### ENDE-PEW-2023-001

#### "ESTUDIO, INGENIERÍA DE DETALLE, SUMINISTROS, CONSTRUCCIÓN, PRUEBAS Y PUESTA EN SERVICIO DE LA SUBESTACIÓN DEL PARQUE EÓLICO WARNES II"

#### DOCUMENTO DE RESPUESTAS A LAS CONSULTAS Nº 1

PROPIETARIO:	SUPERVISIÓN:	CONTRATISTA:
ENDE Empresa Nacional de Electricidad CORPORACIÓN	ENDE SERVICIOS Y CONSTRUCCIONES	
PROYECTO P218 PROYECTO EÓLICO WARNES II SUBESTACIÓN WARNES 230/115 kV DIAGRAMA UNIFILAR

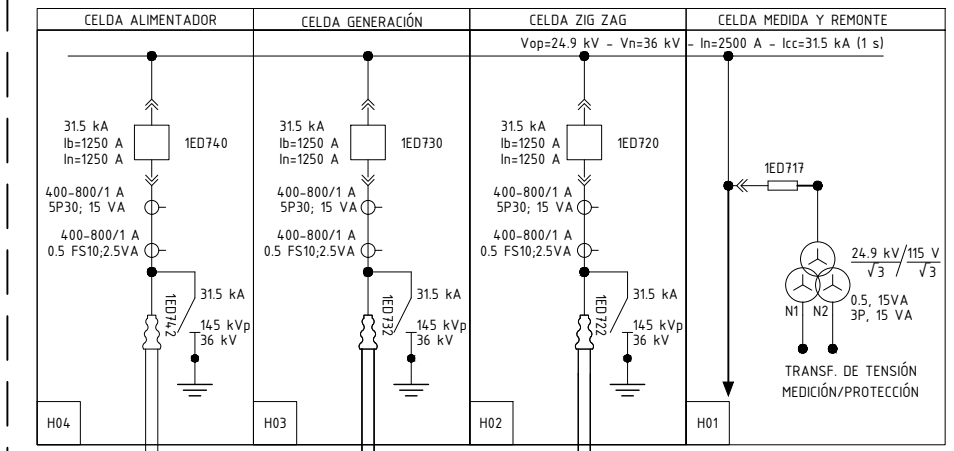
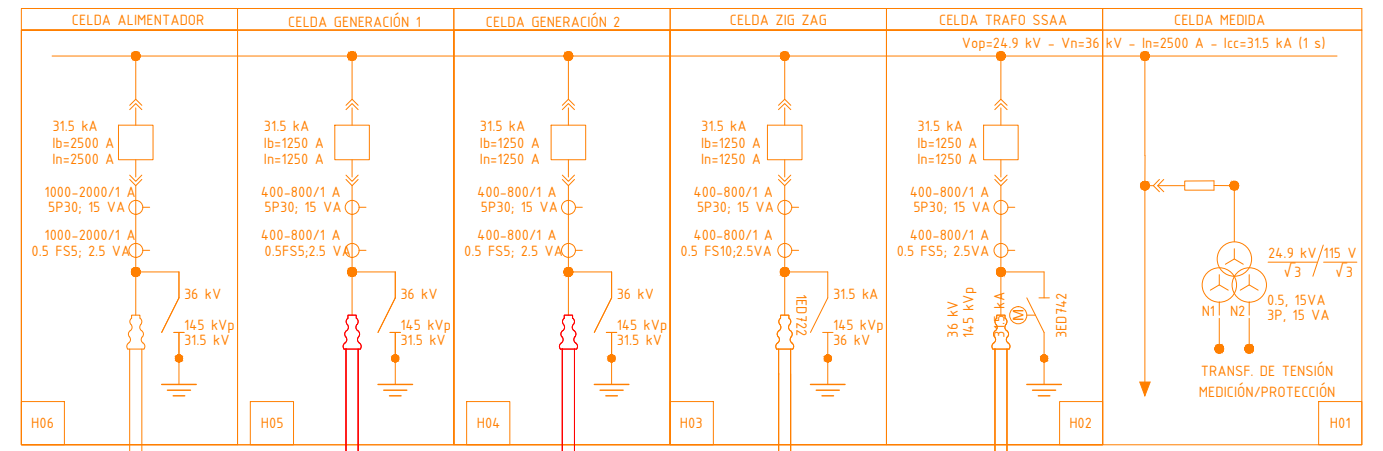
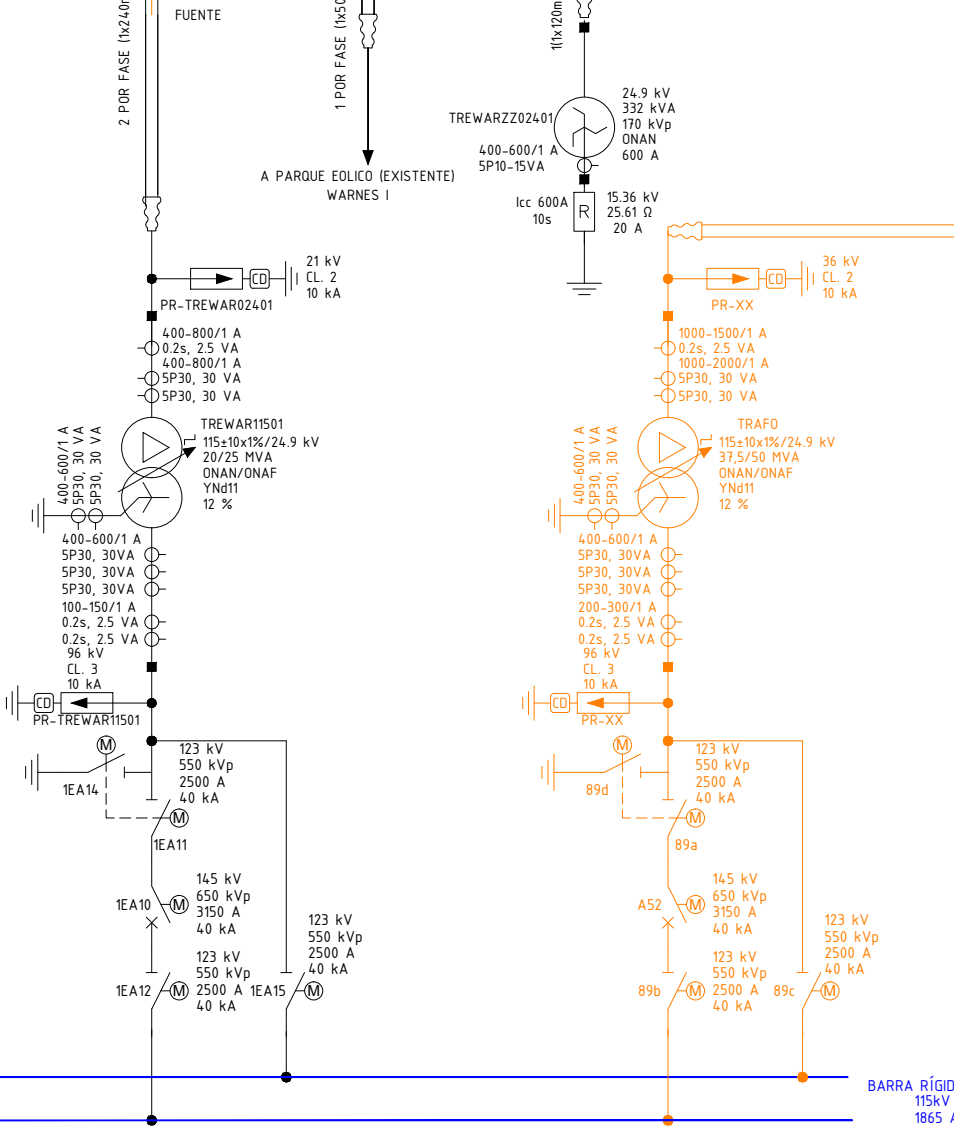
6. Agradecemos confirmar que las Celdas de 34,5 kV a suministra son las siguientes 4 Celdas, o se requiere alguna Celda adicional; por ejemplo, cuantas celdas de salida serán destinadas al Parque Eólico, si se requerirá una celda para SSAA.

11. Agradecemos confirmar que para los transformadores de corriente de las celdas de 36 kV, los núcleos de protección y medida, burden, que aplican son los del Unifilar, ya que en los DATOS REQUERIDOS POR LA ENTIDAD CONVOCANTE, no se evidencia la precisión de los núcleos de protección y en algunos casos se pide 4 núcleos, lo cual no es posible, agradecemos confirmar que los CT's del Unifilar.

**R6.** La celda MT tiene un nivel de tensión de 24,9kV. Ende proporcionara un diagrama unifilar para la nueva Celda MT (Adjunto 1). Aclarar que la ingeniería subida a la plataforma es REFERENCIAL del proyecto subestación Eólica Warnes Fase I.

- R11.** Se adjunta un Diagrama unifilar de referencia (Adjunto 1) el proyecto.
12. Agradecemos confirmar que, para los transformadores de potencial, los núcleos, y burden que aplican son los del Diagrama Unifilar.

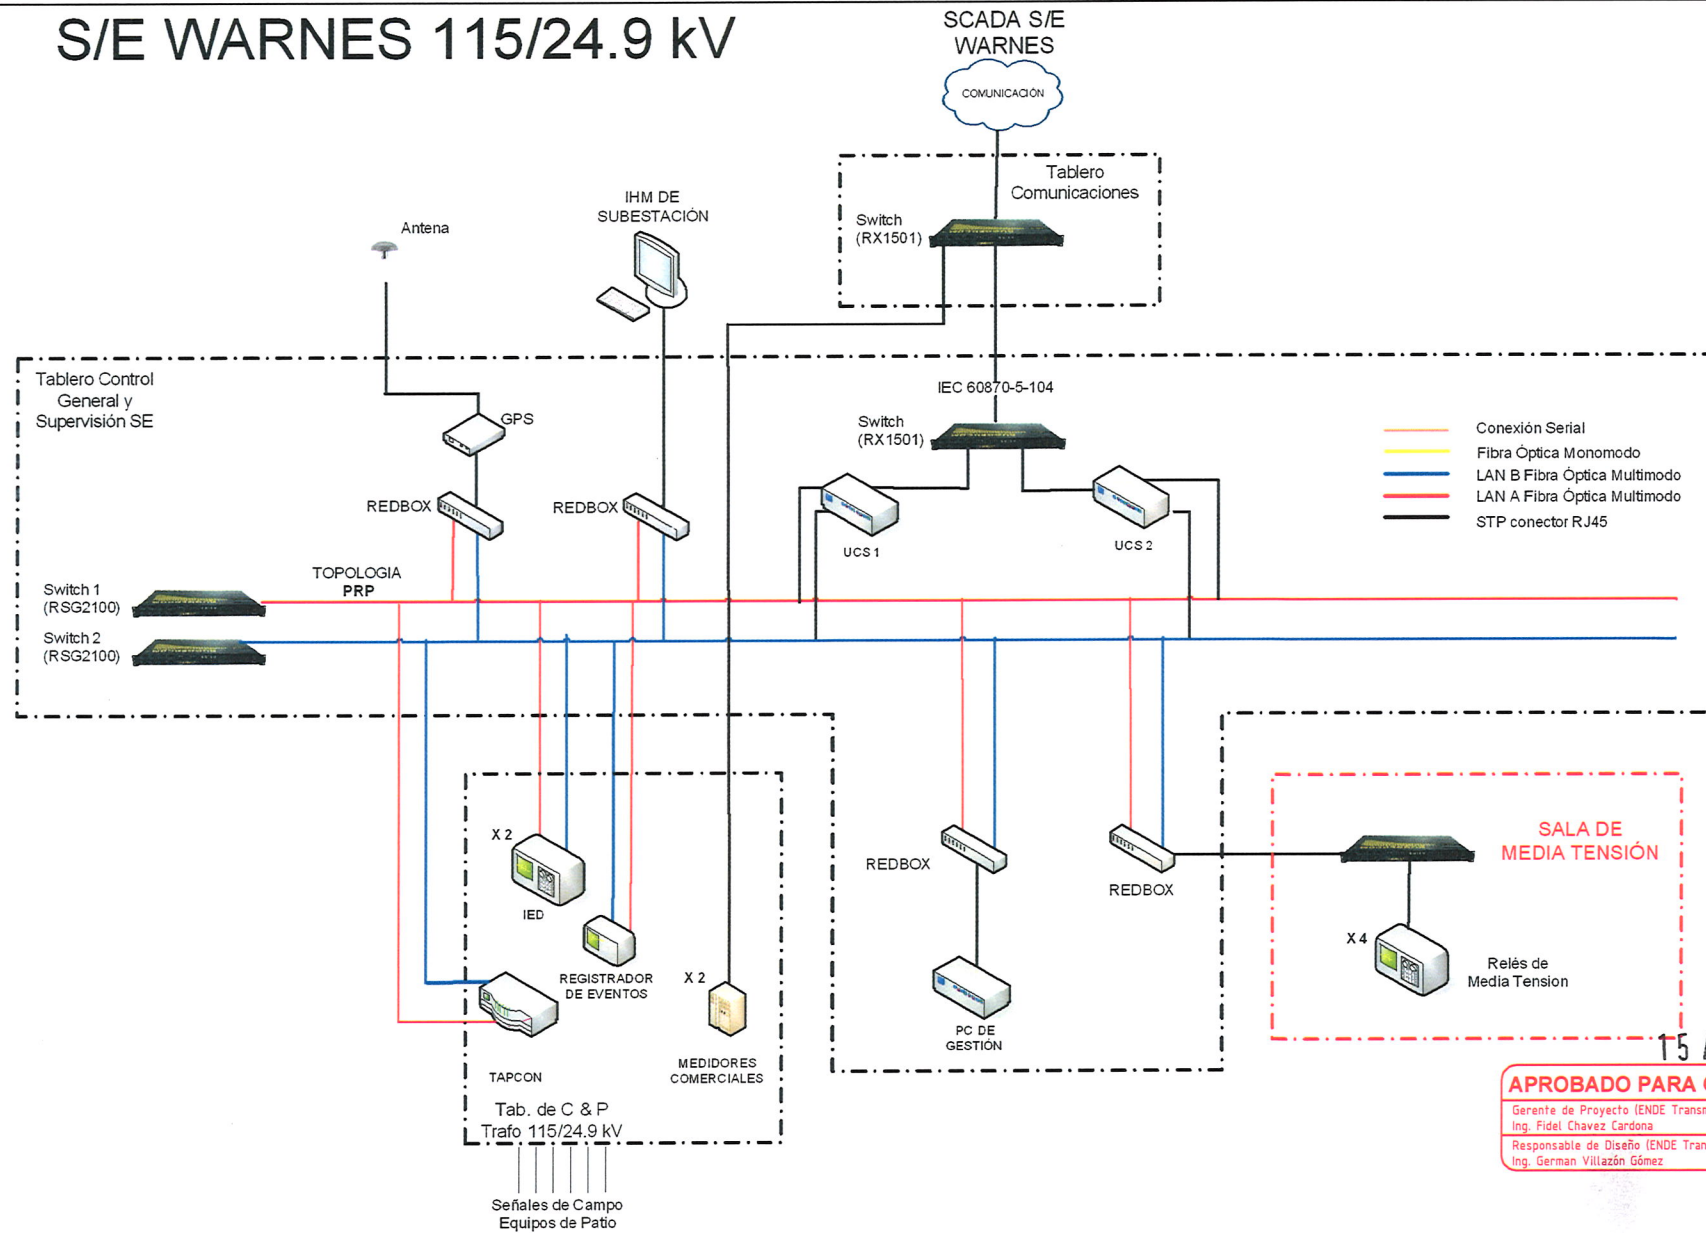
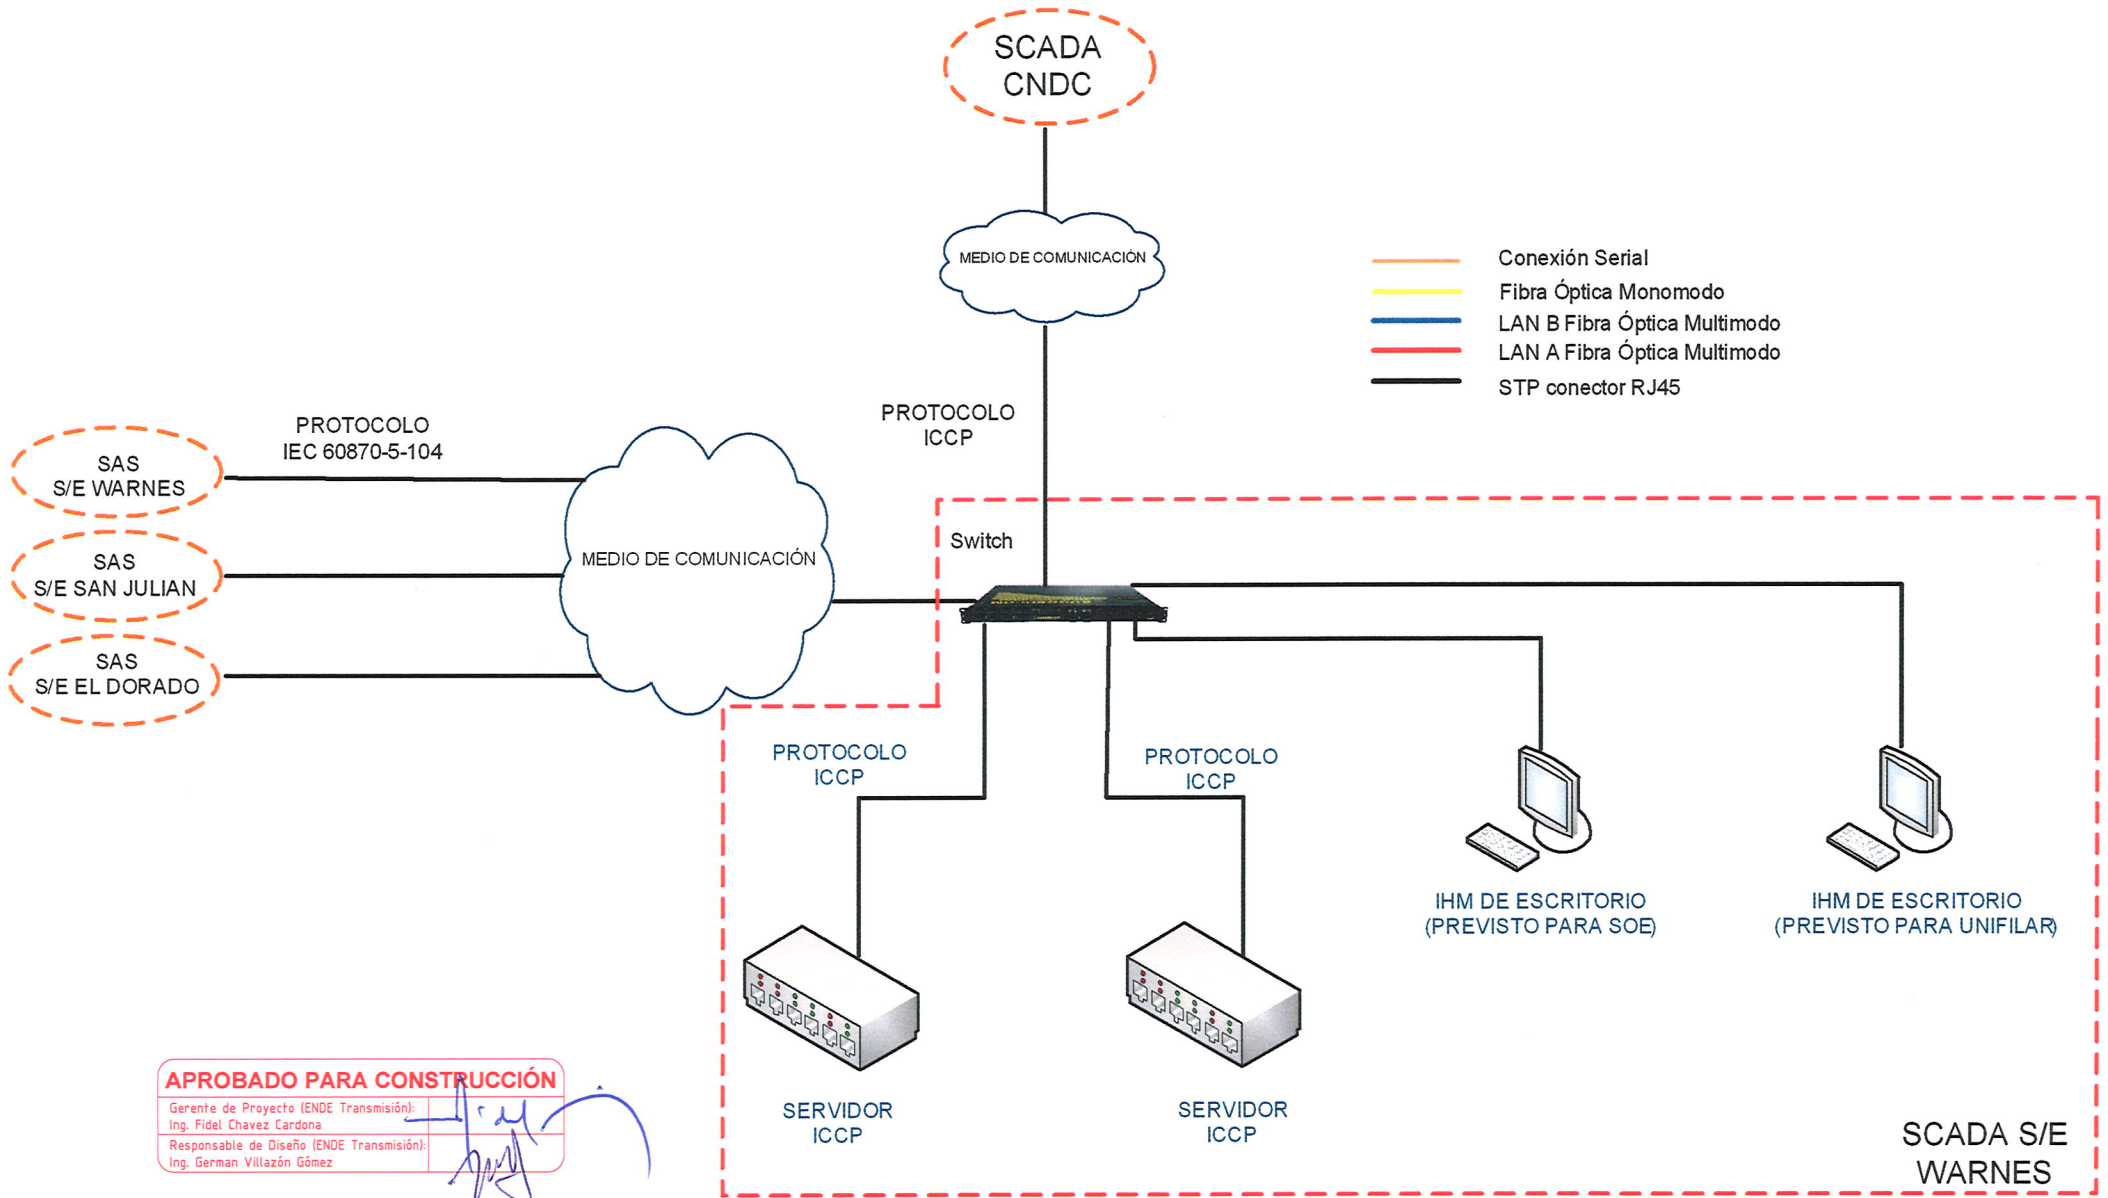
27. Favor enviar planos de arquitectura existente de la subestación.

**R27.** Se adjunta la arquitectura de la subestación existente (Adjunto 3).
